A l'attention de Monsieur HODOUIN
Nos références : S57718 / 3486374 / 75

Expertise ponctuelle

Immeuble "Le Matisse"

Cette mission a été réalisée le 13/09/2017 par Patrice DUPRE.

EMCC02

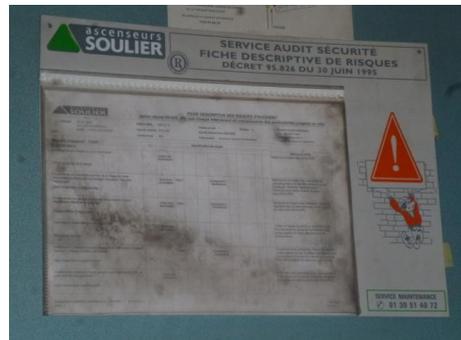
Remettre en place le carter de protection du relais de porte dans l'armoire de manœuvre.

EMMR29

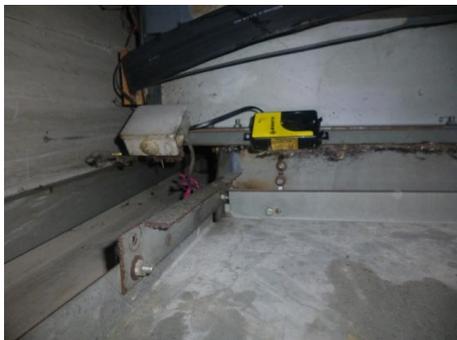
Remplacer la machine actuelle par une autre (de type gearless afin de supprimer le risque de vitesse excessive de la cabine en montée) et adaptée à une variation de fréquence (afin d'améliorer la précision d'arrêt) (Déduire le poste EMMI17 des Travaux Prioritaires).

EMAI29

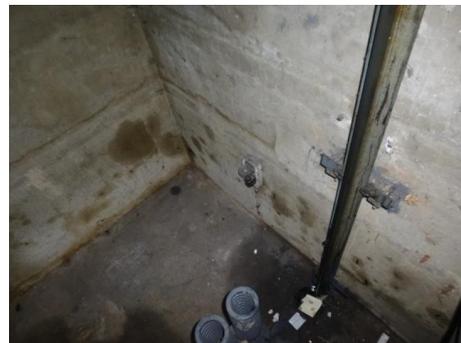
Maintenir fermé à clef la trappe d'accès.

EMEI08

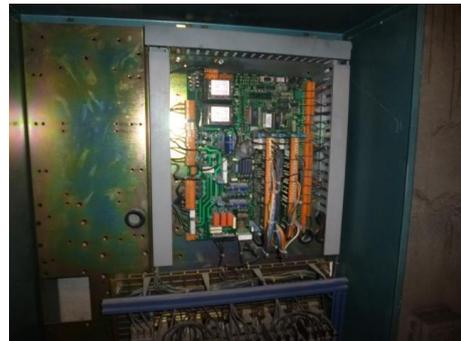
Installer un dispositif de consignation sur le tableau d'arrivée de courant.

EMCR18

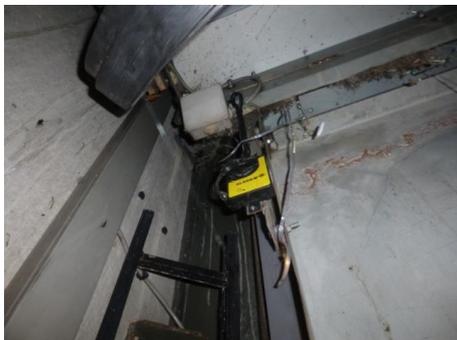
Remplacer la manœuvre actuelle (vétuste et obsolète) par une de dernière génération

ECPR27

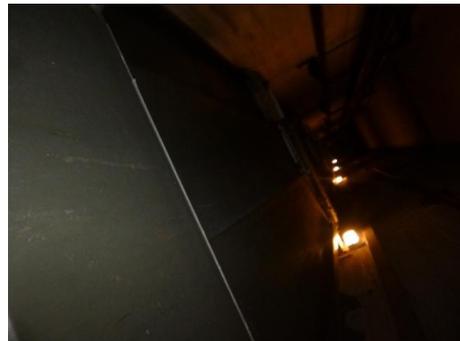
Remplacer l'opérateur de porte cabine par un autre équipé de variation de fréquence

ECHR21

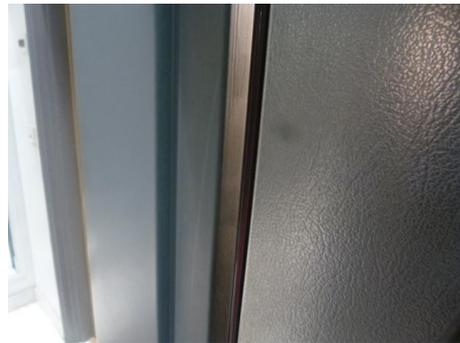
Refixer solidement les barres d'appui en cabine

TCEC01

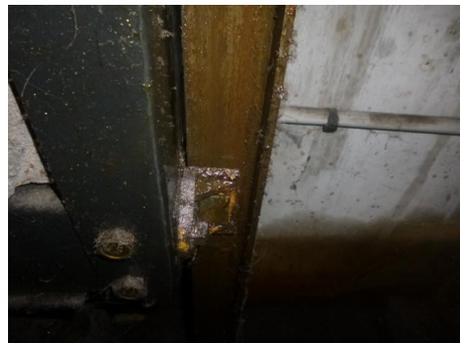
Inhiber le fonctionnement des portes pendant le déplacement de la cabine en mode inspection.

EMCR18

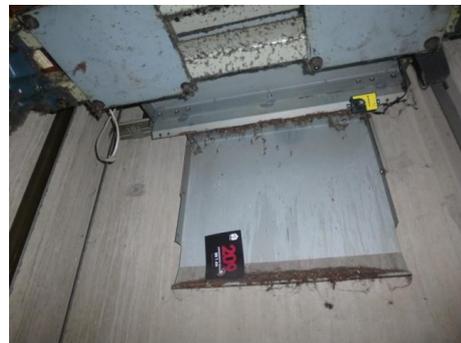
Remplacer la manœuvre actuelle (vétuste et obsolète) par une de dernière génération
